Identifikátor	yvfguvxd
Kód kola	OVP MPP

Připomínkování Metropolitního plánu hl. m. Prahy

Druh subjektu		Orgán veřejné moci			
Jméno		Příjmení			
Titul před		Titul za		Datum narození	
Jméno/Název subjektu		Městská část Praha 10			
Jméno jednatele		Lucie Kučerová			
IČ	63941	ID datové schránky	irnb7wg		
Ulice	Vinohradská	Č. popisné/ č. evidenční	3218/169		
PSČ	10000	Obec	Praha 10		
Telefon	+420 267 093 429	Email	lucie.kuceroва@praha10.cz

8.01 Centrum Orionka - občanská vybavenost

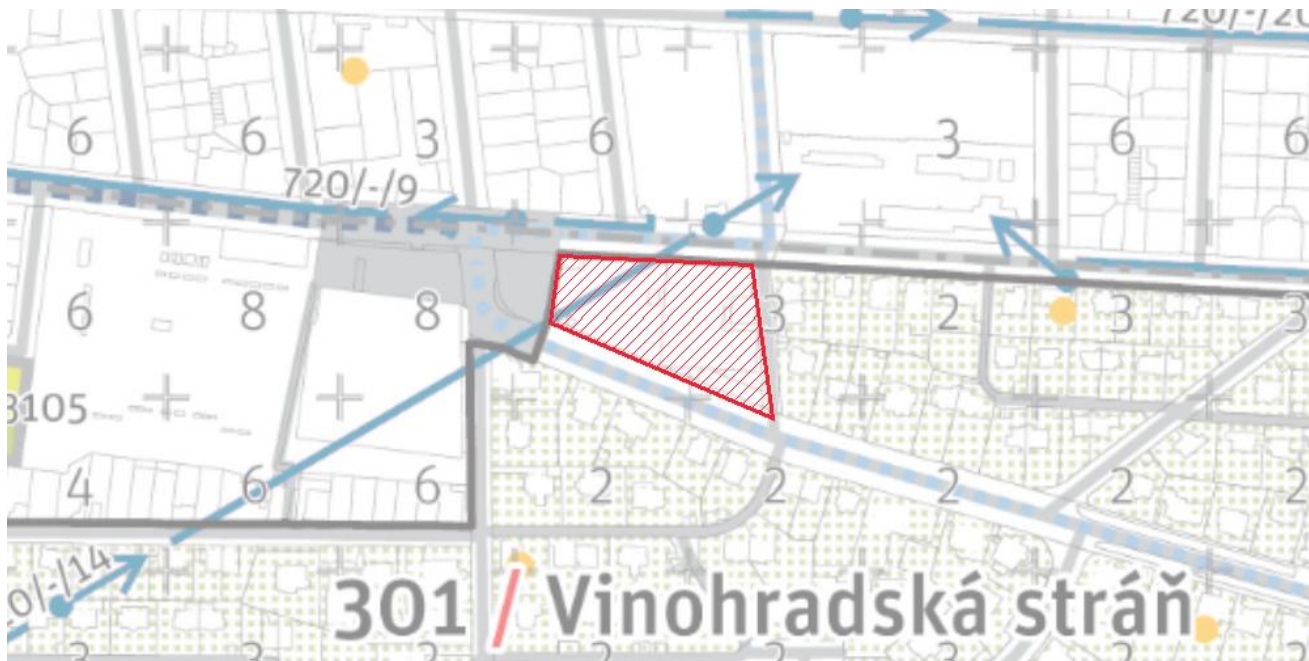
Text vyjádření: Požadujeme zakreslit občanskou vybavenost značenou plochou a bodem.

Text zdůvodnění: V souvislosti s aktuální tendencí HMP na téma rekonstrukce areálu bývalé vozovny a její využití jako občanské vybavenosti. MČ Praha 10 tyto tendence plně podporuje.

8.02 Hydropolis - občanská vybavenost

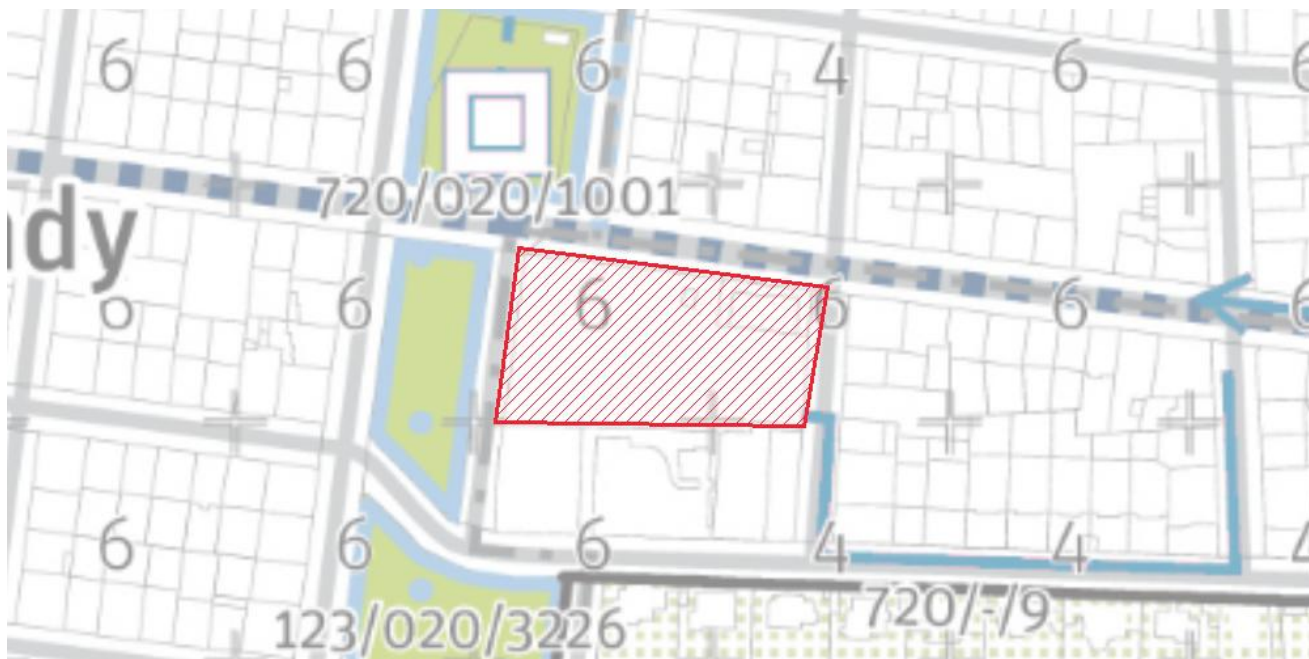
Text vyjádření: Požadujeme zakreslit občanskou vybavenost značenou plochou a bodem.

Text zdůvodnění: V souvislosti se záměrem vodárenského osvětového centra Hydropolis - záměr PVS, PVK

8.03 Alternativní dopravní napojení oblasti při ulici Michelangelova

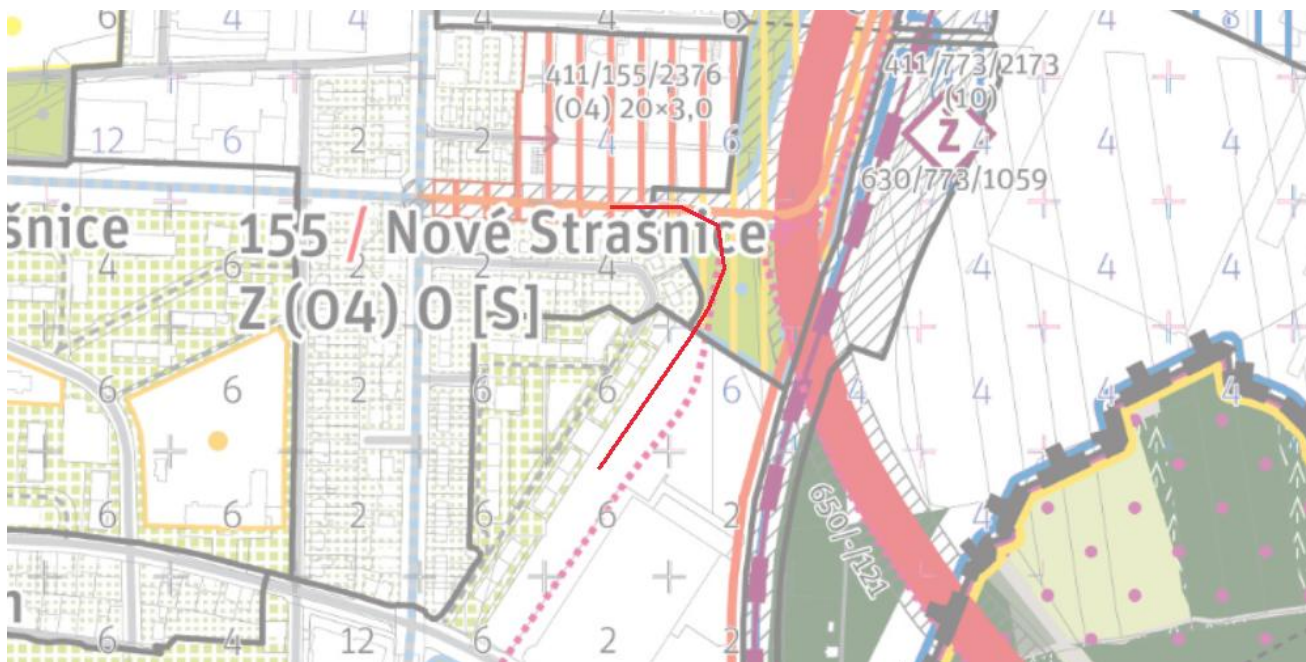
Text vyjádření: Požadujeme zakreslit uliční propojení dvou bodů.

Text zdůvodnění: S ohledem na předpokládaný rozvoj oblasti a dopravní zatížení ulice Michelangelova požadujeme do budoucna realizovat nové uliční propojení do východního prodloužení ulice V Olšínách.

8.04 Parky při drážní promenádě - Park Vlasta

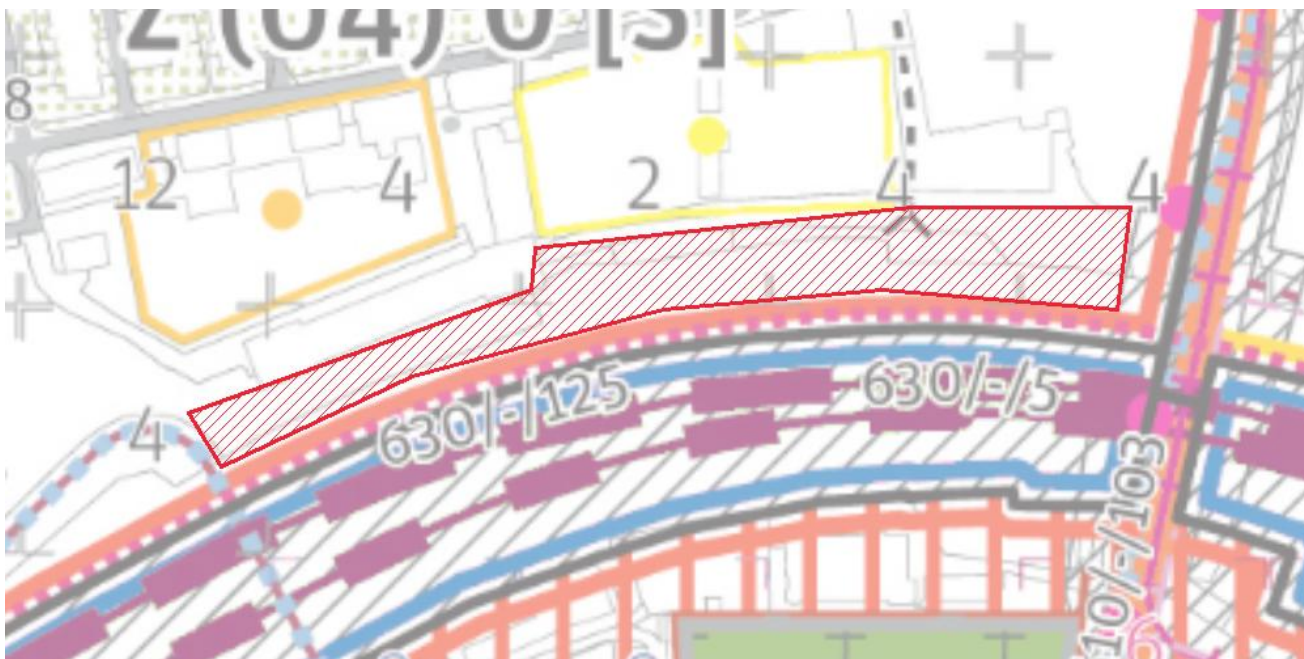
Text vyjádření:	Požadujeme zakreslit městské parkové plochy v návaznosti na záměr Drážní promenády.
Text zdůvodnění:	Urbanisticko-krajinářská studie Drážní promenáda - liniový park vytypovala množství ploch v rozšíření tělesa drážní promenády vhodných k založení parku. S ohledem na to, že tato studie vznikala za spolupráci HMP, IPR a MČ Praha 10 žádáme o zapracování navrhovaných parkových ploch do MPP.

8.05 Parky při drážní promenádě - Punkový parčík u Slavie

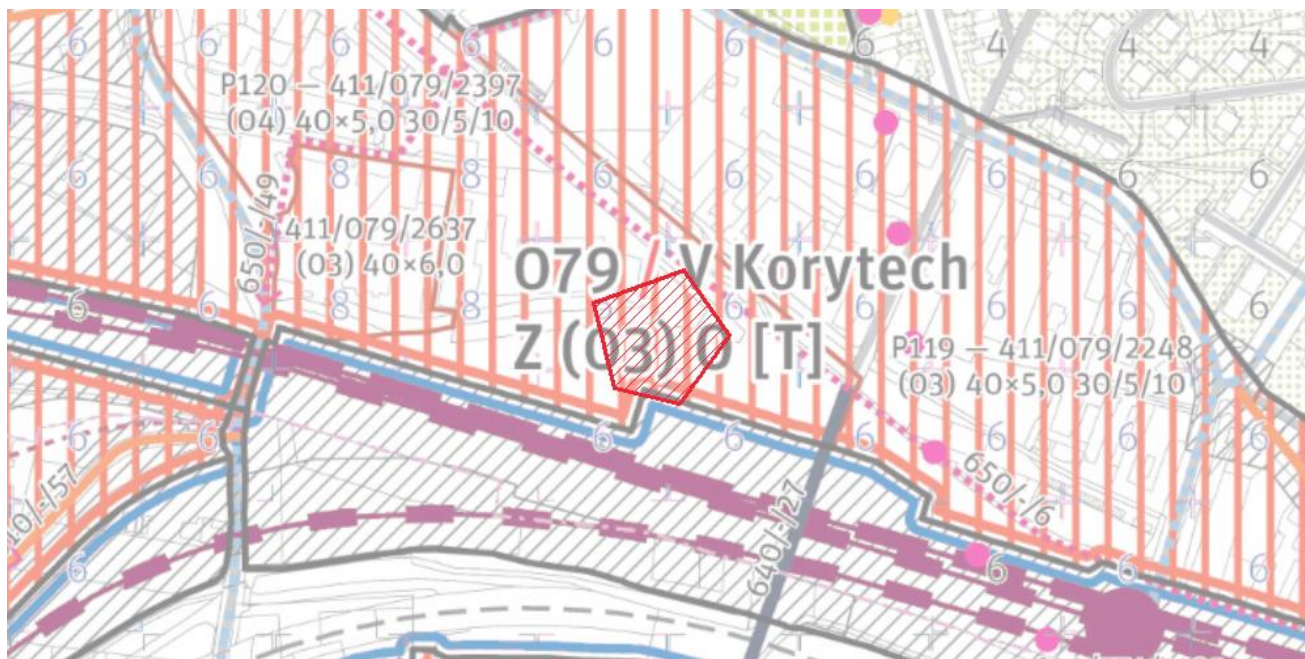
Požadujeme zakreslit městské parkové plochy v návaznosti na záměr Drážní promenády.

Urbanisticko-krajinářská studie Drážní promenáda - liniový park vytipovala množství ploch v rozšíření tělesa drážní promenády vhodných k založení parku. S ohledem na to, že tato studie vznikala za spolupráci HMP, IPR a MČ Praha 10 žádáme o zapracování navrhovaných parkových ploch do MPP.

8.07 Odstranění komerční vybavenosti - OC Oáza

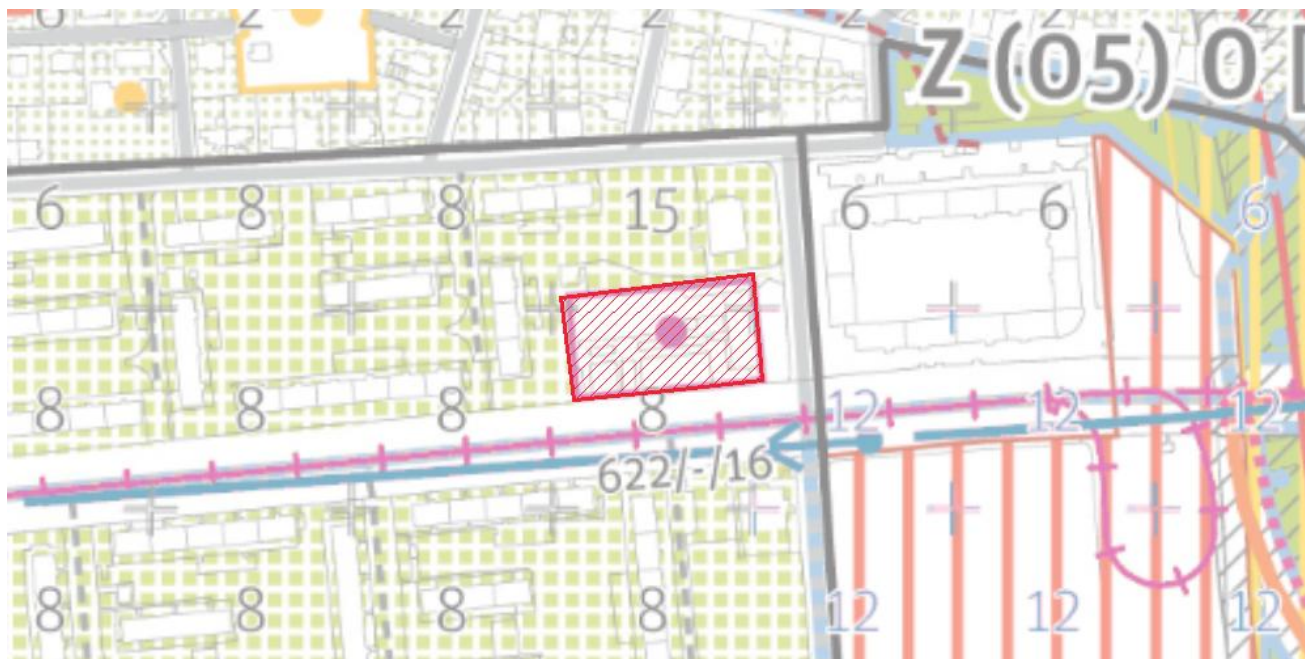
Text vyjádření: Požadujeme odstranění vymezení komerční vybavenosti plochou a bodem.

Text zdůvodnění: Na předmětné ploše je připravován záměr Polyfunkční bytové domy Malešice soukromého investora, který má platné ÚR a uzavřenou smlouvu o spolupráci s MČ Praha 10.
